CONCOURS POUR LE CIMETIÈRE DU BOIS-DE-VAUX,
A LAUSANNE

1^{er} prix : Projet « Atropos », de M. A. Laverrière, architecte,
à Lausanne.

Concours pour l'aménagement
du nouveau Cimetière du Bois de Vaux.

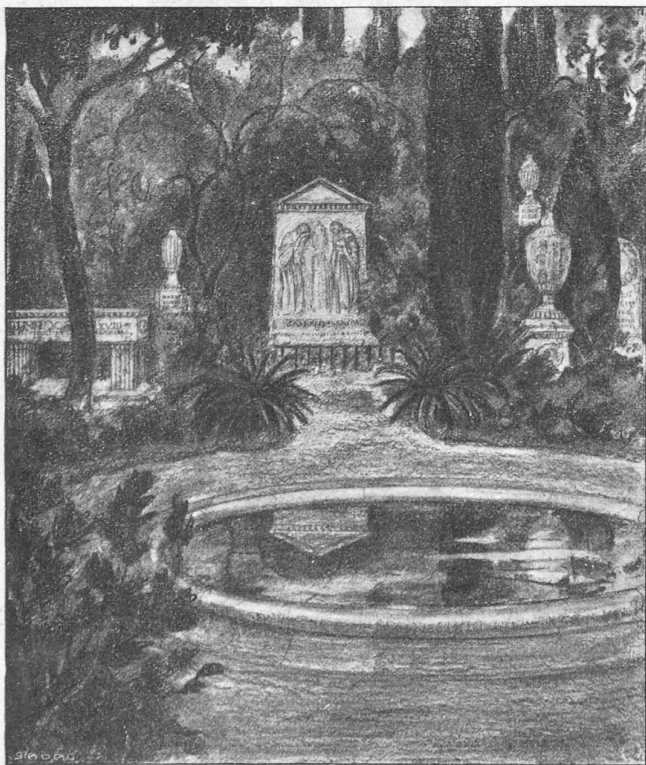
« Atropos » : Composition générale de grande allure ; les entrées sont particulièrement bien à leur place et bien étudiées, notamment l'entrée principale. L'idée d'encadrer le cimetière d'un rideau de verdure et d'y loger les concessions est fort heureuse, il en est de même de l'avenue des urnes.

1^{er} prix : Projet « Atropos », de M. A. Lacerrière, architecte, à Lausanne. — 1 : 4000.

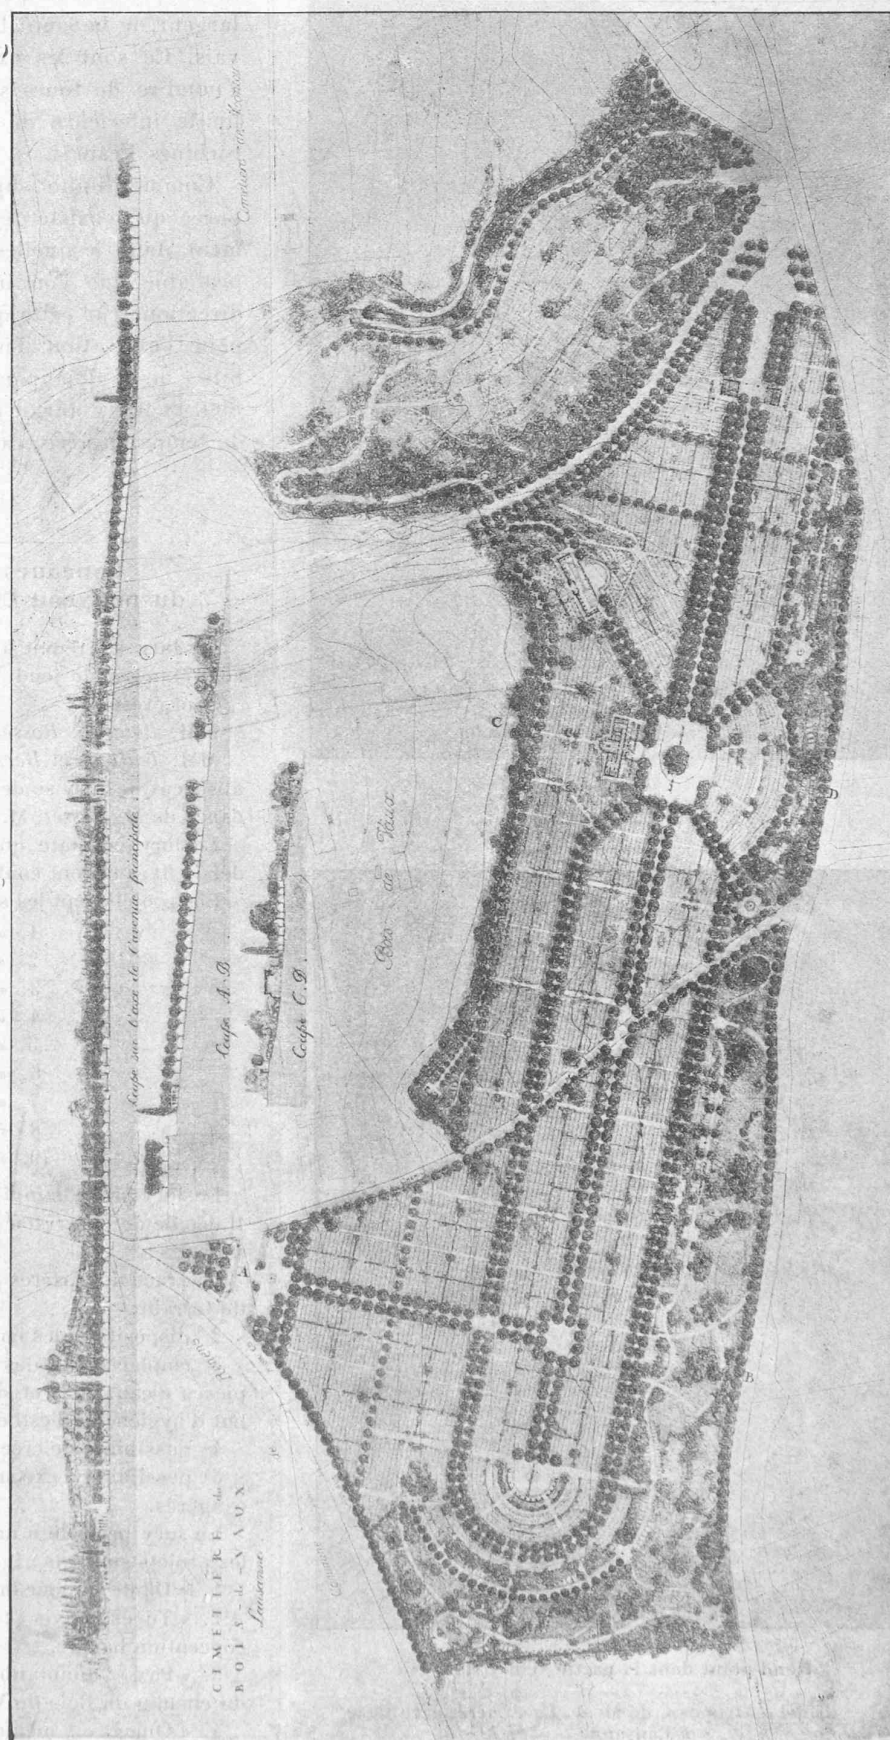
L'emplacement des édifices est très judicieux, malheureusement cette composition ne tient pas suffisamment compte de la topographie du terrain et nécessiterait pour sa réalisation des terrassements considérables.
